INFORME DE HITO DE CONTROL
N° 009-2021-OCI/2911-SCC

**“ADQUISICIÓN DE PLANTA GENERADORA DE
OXÍGENO MEDICINAL; CONSTRUCCIÓN DE AMBIENTE
COMPLEMENTARIO, EN EL HOSPITAL DE APOYO DE
HUARMEY”**

**HITO DE CONTROL N° 3 – OTORGAMIENTO DE LA
CONFORMIDAD**

IMAGEN N° 1
LINEA DE TIEMPO- TIEMPO TRANSCURRIDO DESDE LA RECEPCIÓN DE LA PLANTA DE OXÍGENO A LA FECHA, SIN OTORGAMIENTO DE LA CONFORMIDAD

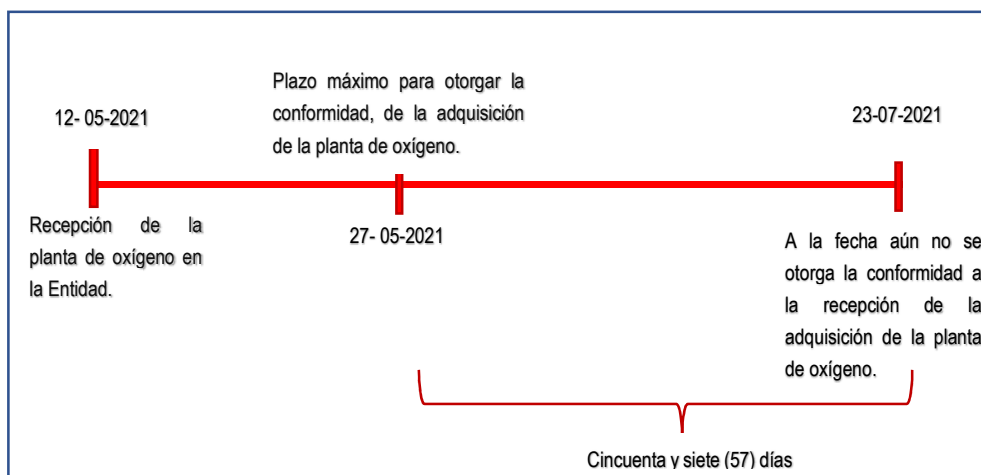
De todo lo expuesto anteriormente, se evidencia que todavía no se realiza la conformidad por parte del área usuaria de la adquisición de la planta de oxígeno, por motivo que no se le está brindando la información solicitada por el ingeniero contratado para hacer la verificación de las especificaciones técnicas como el funcionamiento de la misma, a pesar que se ha solicitado en reiteradas ocasiones; así también si bien la empresa contratista SERALT, remitió su informe de levantamiento de las observaciones, luego de la evaluación de las mismas, estas aún siguen subsistiendo y ya se venció el plazo para el otorgamiento de la conformidad, conforme se muestra en la siguiente línea de tiempo.

De la imagen precedente, se evidencia que luego de la recepción de la planta de oxígeno, realizado el día 12 de mayo, han pasado cincuenta y siete (57) días y no se ha dado la conformidad de la prestación, incumpliendo el plazo establecido por el contrato y también pone en riesgo el funcionamiento y producción de la planta generadora de oxígeno medicinal al no comprobarse de manera correcta las especificaciones técnicas a cargo del ingeniero contratado para ello.
